改善箇所説明図

基準不適合状態にあると認める構造、装置又は性能の状況及びその原因

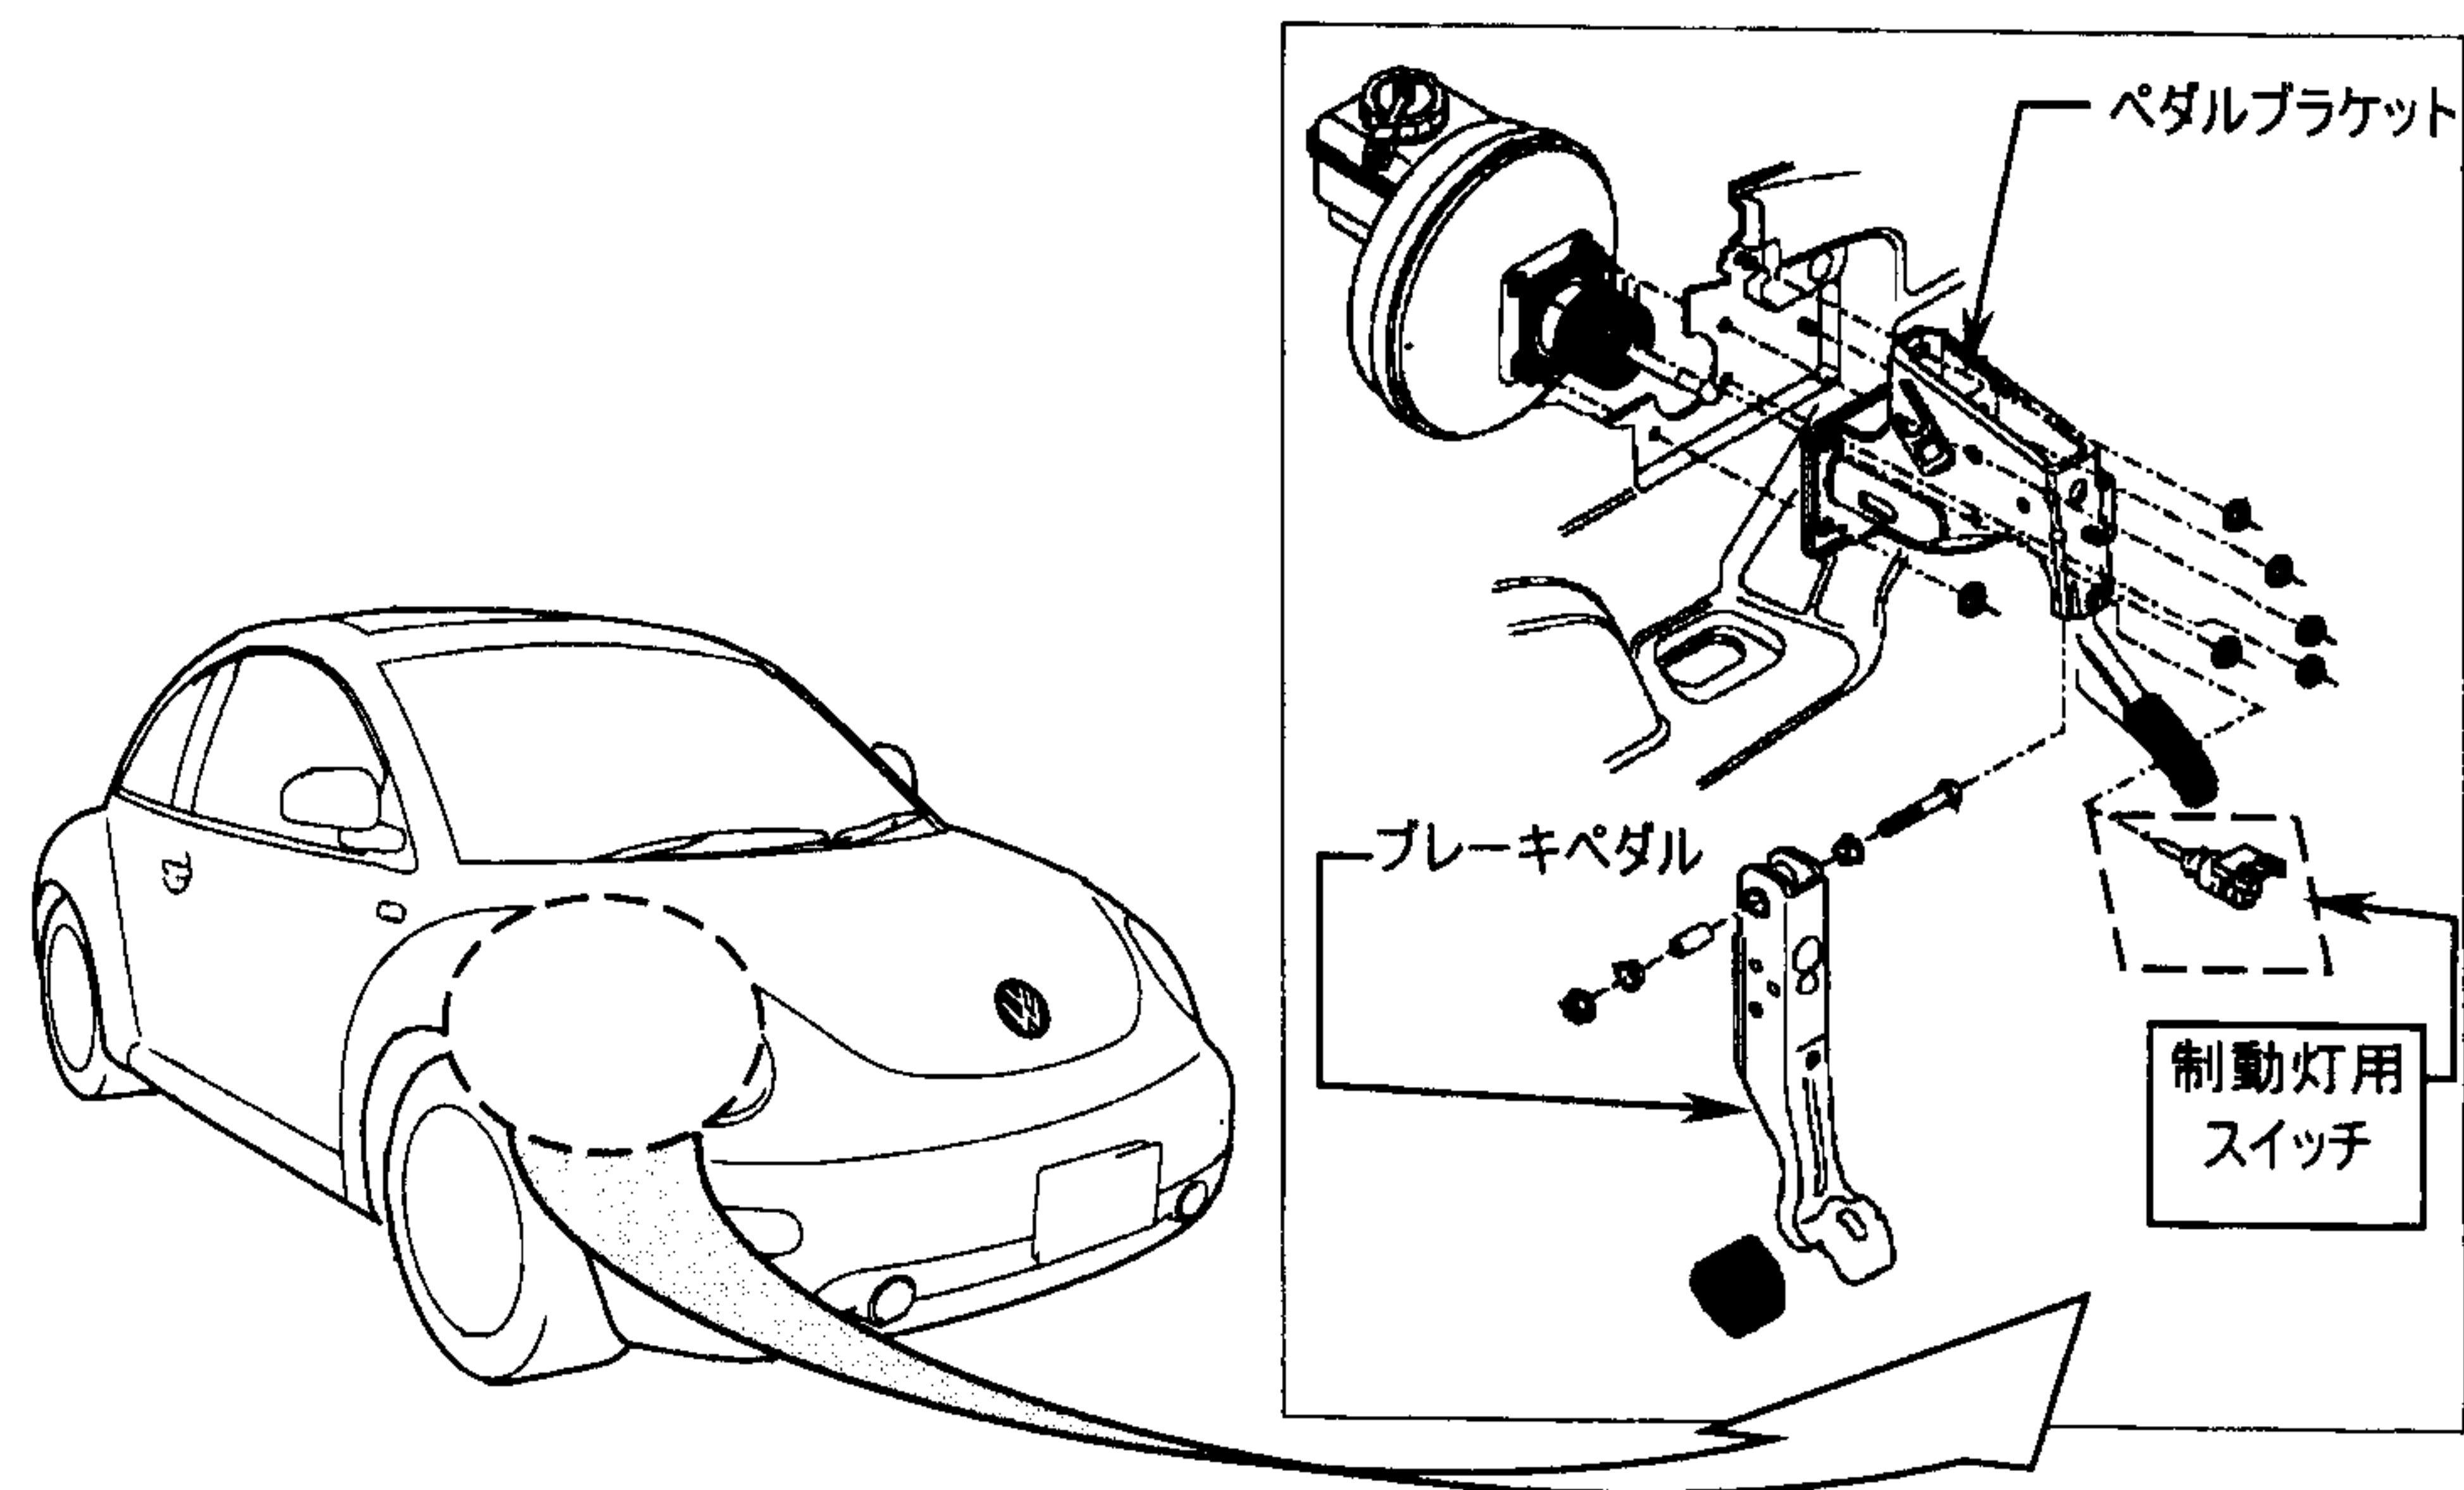
制動灯用スイッチの組み付け方法が不適切なため、制動灯用スイッチの取付け部が損傷し、スイッチ内部の接点を可動させるロッドの位置がずれているものがある。そのため、そのまま使用を続けると、当該ロッドが摩耗して制動灯が常時点灯する、または接点上に摩耗粉が堆積して制動灯が点灯しなくなるおそれがある。

全車両、新品の制動灯用スイッチを正規の方法で組み付ける。
